# PROJEKT TECHNICZNY TOM 8

## ZAŁĄCZNIKI FORMALNO PRAWNE

<b>INWESTOR</b>	MIASTO I GMINA KÓRNIK PLAC NIEPODLEGŁOŚCI 1 62-035 KÓRNIK <div style="float: right;">  </div>				
<b>NAZWA ZAMIERZENIA BUDOWLANEGO</b>	PRZEBUDOWA DROGI GMINNEJ (DROGA PUBLICZNA) UL. WIOSENNEJ W BORÓWCU – ETAP I.				
<b>ADRES I KATEGORIA OBIEKTU BUDOWLANEGO</b>	<b>MIASTO:</b>	BORÓWIEC			
	<b>ULICA</b>	WIOSENNA			
	<b>KATEGORIA OBIEKTU BUDOWLANEGO</b>	XXV – DROGI I KOLEJOWE DROGI SZYNOWE			
<b>POZOSTAŁE DANE ADRESOWE</b>	<b>NAZWA JEDNOSTKI EWIDENCYJNEJ</b>	KÓRNIK 302109_5			
	<b>NAZWA I NUMER OBRĘBU EWIDENCYJNEGO</b>	BORÓWIEC 302109_5.0003 ARKUSZ: 05, 06			
	<b>NUMERY DZIAŁEK EWIDENCYJNYCH</b>	Arkusz 05: UL. WIOSENNA 275/44, UL. NA GÓRCIE: 275/41 ŁĄCZNIK: 275/28, 275/17 UL. LETNIA: 274/24, 275/32 Arkusz 06: UL. LETNIA/UL. WIOSENNA 253/52 UL. CZEREŚNIOWA 253/37, 253/40			
<b>JEDNOSTKA PROJEKTOWA</b>	MIM-PROJEKT MAGDA WOJCIECHOWSKA UL. KOŚCIELNA 26 63-300 KOWALEW <div style="float: right;">  </div>

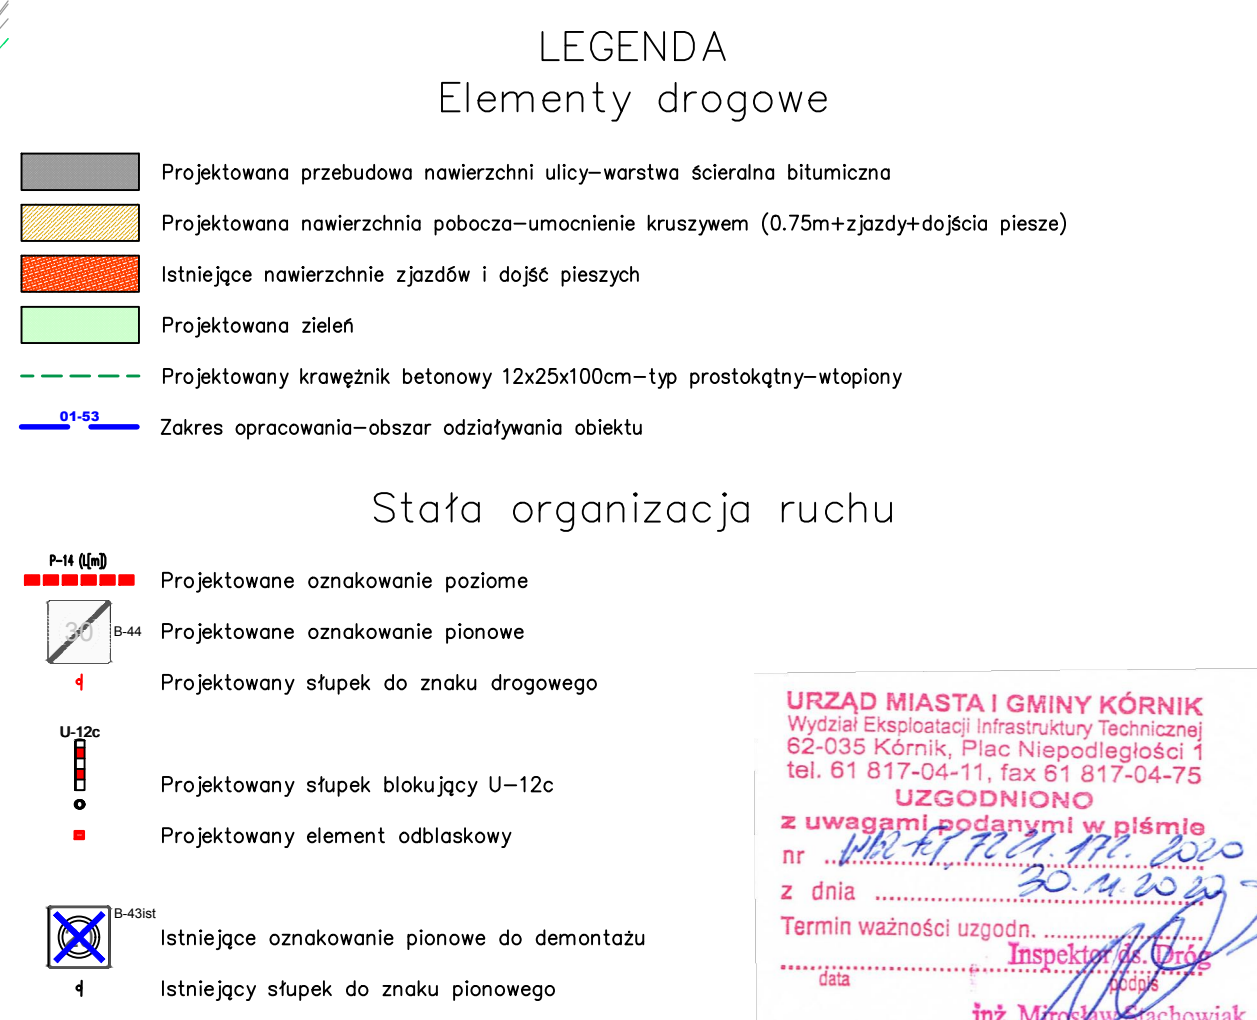
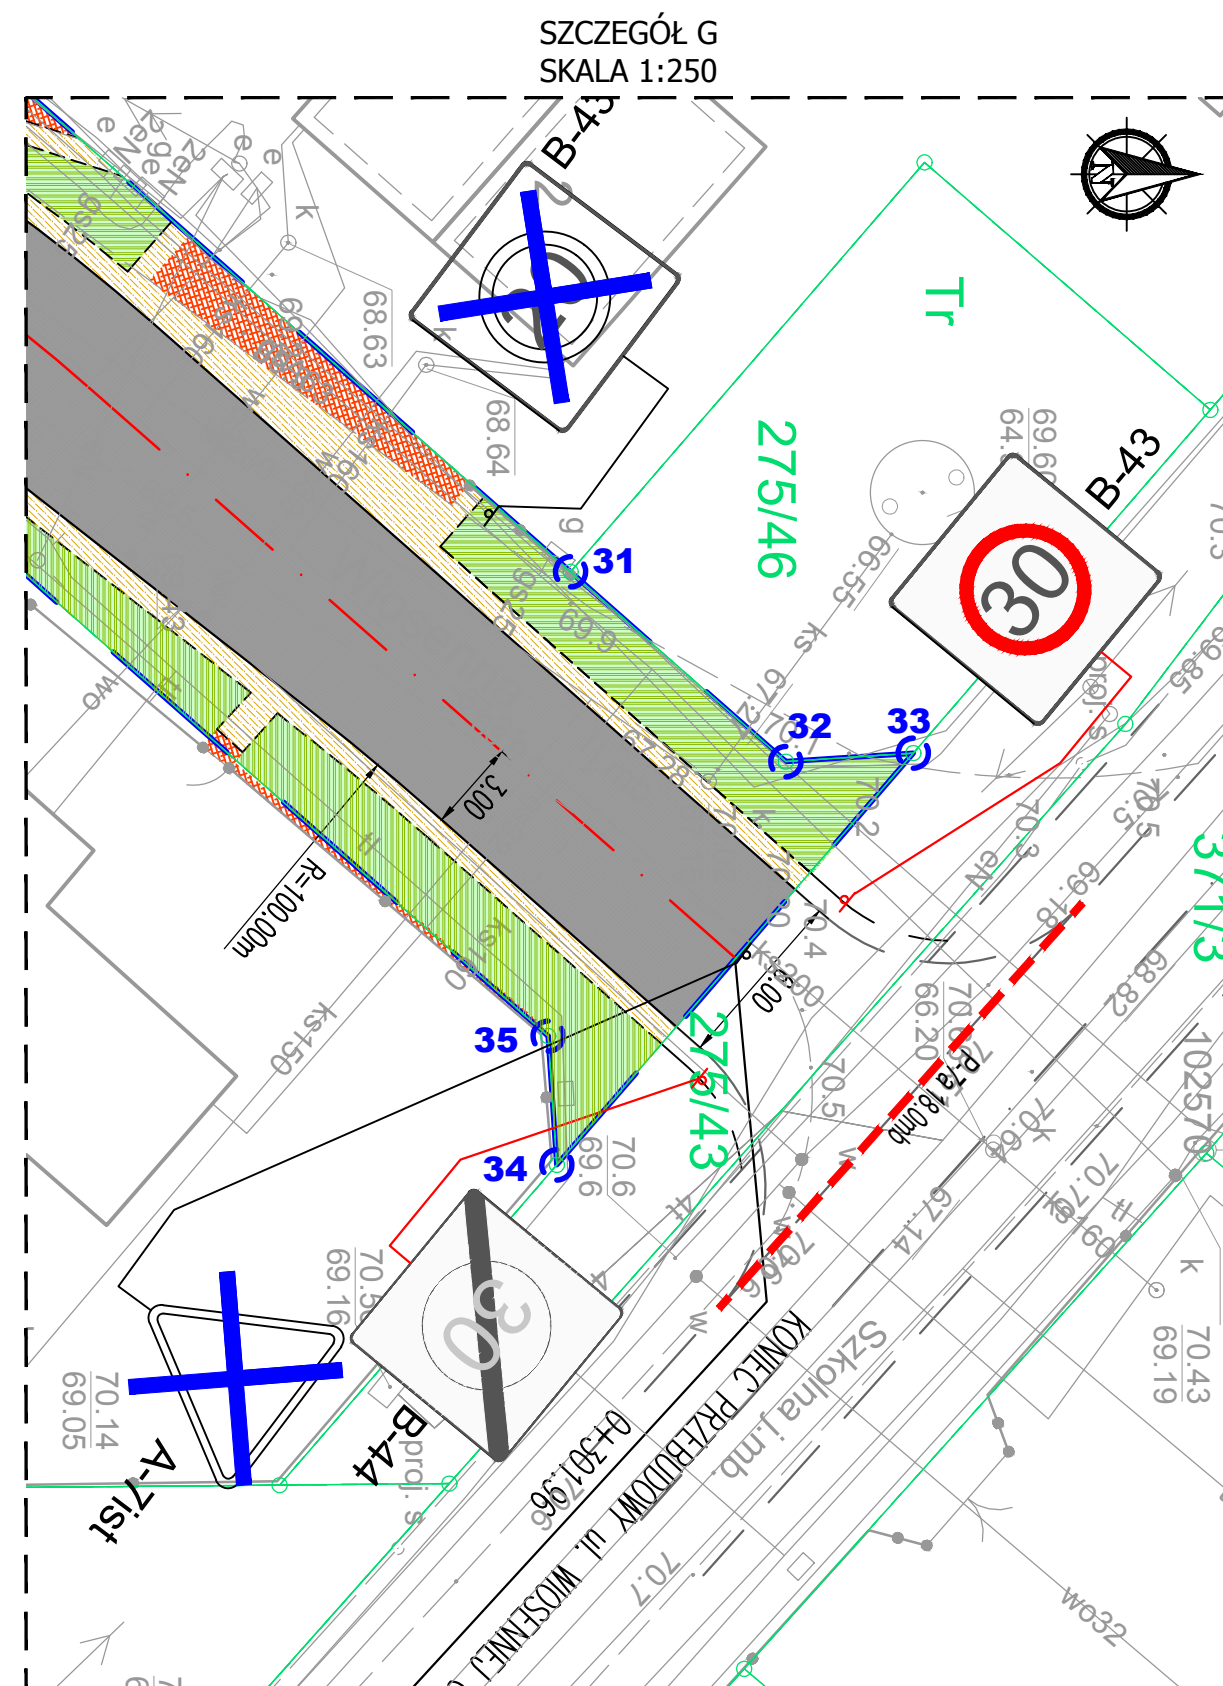
Odpowiadając na pismo z dnia 29.10.2020r. dotyczące zatwierdzenia projektu zmiany stałej organizacji ruchu dla przebudowy ulicy Wiosennej w miejscowości Borówiec, Urząd Miasta i Gminy Kórnik opiniuje pozytywnie przedłożony projekt stałej organizacji ruchu przy uwzględnieniu poniższych uwag;

- znaki pionowe zastosować średnie, II generacji,
- projekt organizacji ruchu drogowego należy zatwierdzić w Starostwie Powiatowym w Poznaniu.
